Modulo per la presentazione delle osservazioni per i piani/programmi/progetti sottoposti a procedimenti di valutazione ambientale di competenza statale

ID: Codice procedura (ID_VIP/ID_MATTM):10844

Impianto per la produzione di energia elettrica da fonte eolica, costituito da 6 aerogeneratori della potenza complessiva di 37,2 MW, un sistema di accumulo da 25 MW e relative opere connesse in località "Rempillo" nel comune di Pitigliano (GR).

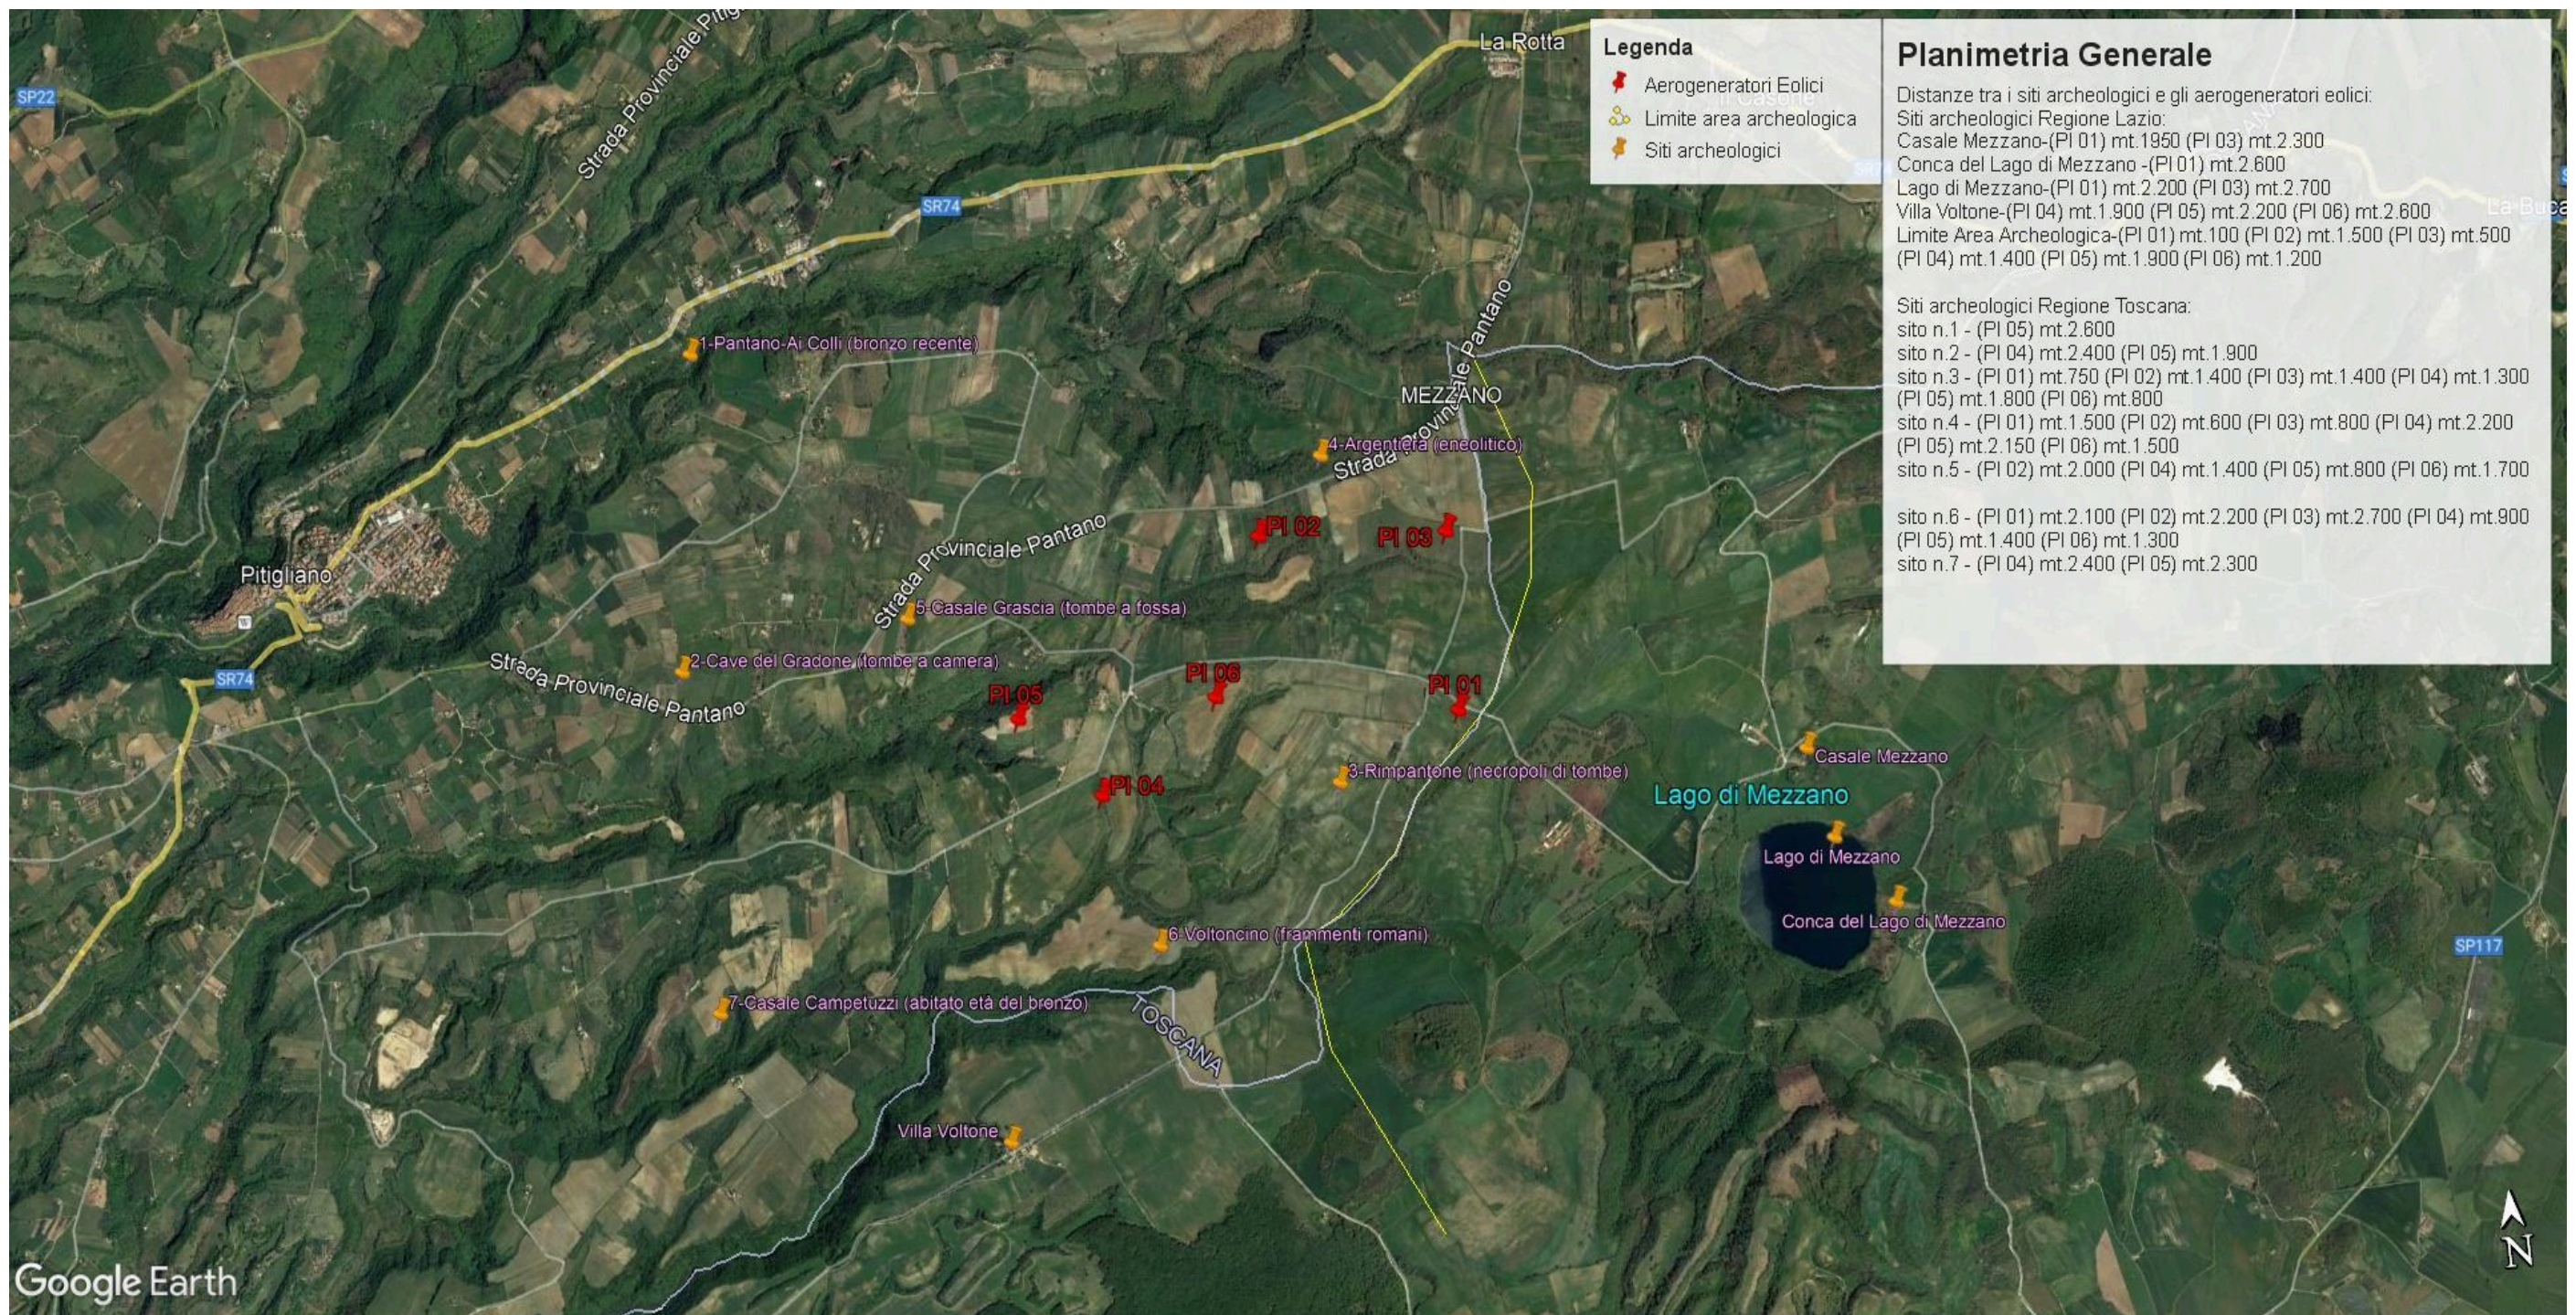
Inoltre, la zona in cui insisterebbe l’impianto eolico industriale Rempillo è compresa nelle fasce di rispetto di 3 km di diversi beni archeologici tutelati dalla parte II del Codice dei Beni Culturali (vedi Allegato, immagine n. 3). Inoltre le pale P04 e P05 ricadono all’interno di un’area archeologica che la Proponente vorrebbe cancellare per il semplice fatto che non è riportata nel documento regionale ma nel documento provinciale come meglio dettagliato nell’Osservazione n. 5. Alla luce di quanto documentato appare chiaro quindi che la collocazione dell’impianto non ha tenuto conto alcuno dei vincoli dell’area nella quale è stato progettato e l’inserimento dell’impianto eolico nel paesaggio e sul territorio non è corretto (Allegato IV delle Linee guida nazionali di cui al D.M dello Sviluppo economico del 10.09.2010).

- h) Le zone di interesse archeologico evidenziate nell'immagine n. 3 a cui si aggiungono anche l'importante abitato protostorico di Sorgenti della Nova e Ruderì del Castello altomedioevale che si trovano a circa 4 km dalle aree in cui è stato progettato l'impianto eolico industriale. Poco più lontano i resti del castello medioevale “Morroneccio”. Nell'area vasta le preziose necropoli eneolitiche (Poggi Alti) ed etrusche di Pitigliano, Sovana e Sorano.

Immagine n. 3. Impatti dei sei aerogeneratori (in rosso) ricadenti nelle fasce di rispetto dei 3 km dai Beni Culturali (in giallo) e quindi in **area non idonea** al loro insediamento (ex art 20 co. 8 lettera c quater del D.Lgs n. 199/2021 e ss.mm.ii). **Inoltre si segnala che le pale P04 e P05 ricadono all'interno di un'area archeologica e quindi in altra area non idonea.**

Immagine n. 4 Situazione di saturazione da impianti FER nella provincia di Viterbo. Non sono riportati gli impianti fotovoltaici e agrivoltaici che hanno inciso per buona parte nel cumulo di impianti FER per superare già nel 2023 gli obiettivi del PNIEC assegnati alla Regione Lazio per il 20230.

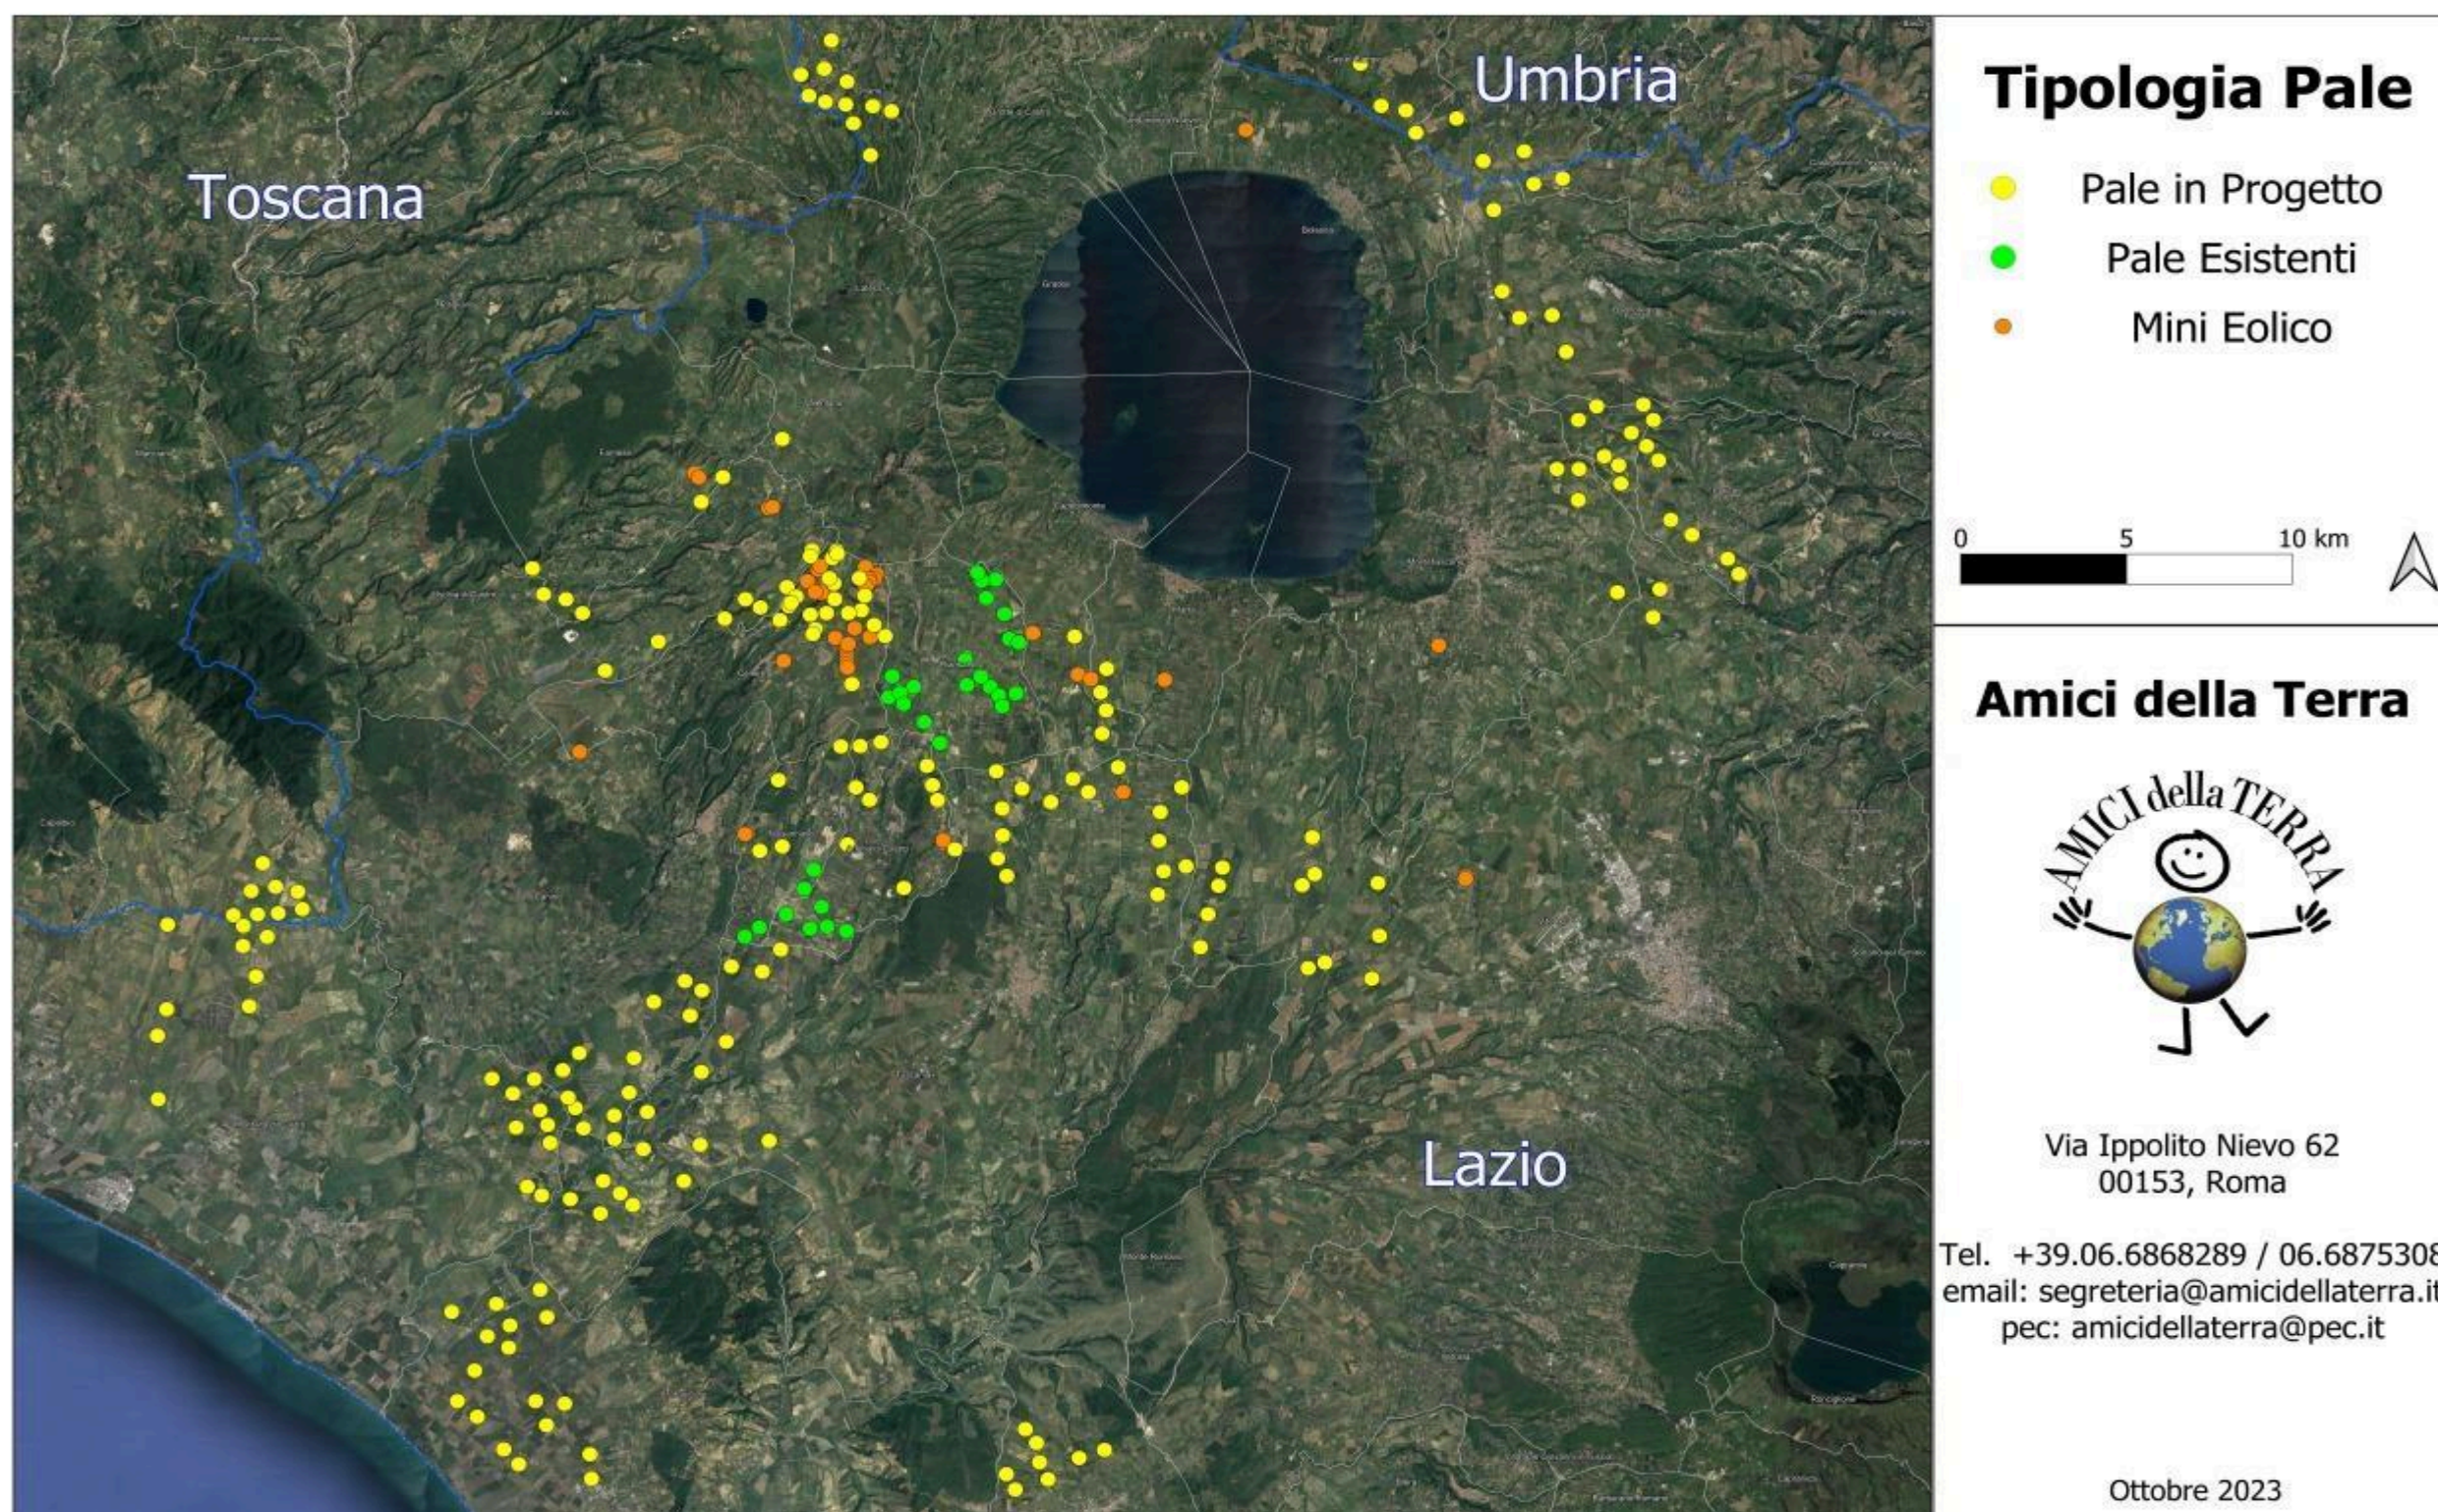
Quindi anche la Regione come Ente deputato dalla normativa nazionale a legiferare sulle aree idonee e non idonee si è espressa riguardo al fatto che abbia assolto ai doveri e alle quote stabilite dal PNIEC e in ambito regionale la provincia di Viterbo è stata quella con il più alto tasso di impianti FER tra tutte e quindi ormai satura ed il cumulo degli impianti FER installati, autorizzati e in progetto rappresenta una elevata criticità per la sostenibilità ambientale di ulteriori eventuali iniziative. L'impianto eolico " Rempillo" pur essendo "esterno al confine provinciale e regionale ma nelle sue immediate vicinanze (a soli 100 metri i primi due aerogeneratori) oltre ad impattare sul territorio e sulle economie di tre Comuni del Lazio (Farnese, Valentano e Latera) si trova nelle fasce di rispetto dei Beni di notevole interesse pubblico come si è evidenziate nelle Osservazioni nn. 1 e 2 e crea anche degli impatti negativi anche sui beni naturalistici come verrà dettagliato nell'Osservazione n. 4. Inoltre andrebbe a sommarsi al già enorme cumulo di impianti eolici e fotovoltaici e geotermici che già creano una elevata criticità ambientale nella provincia di Viterbo e interferiscono anche con il territorio toscano come si può vedere dalle immagini nn. 4 e 5 dell'Allegato n. 1.
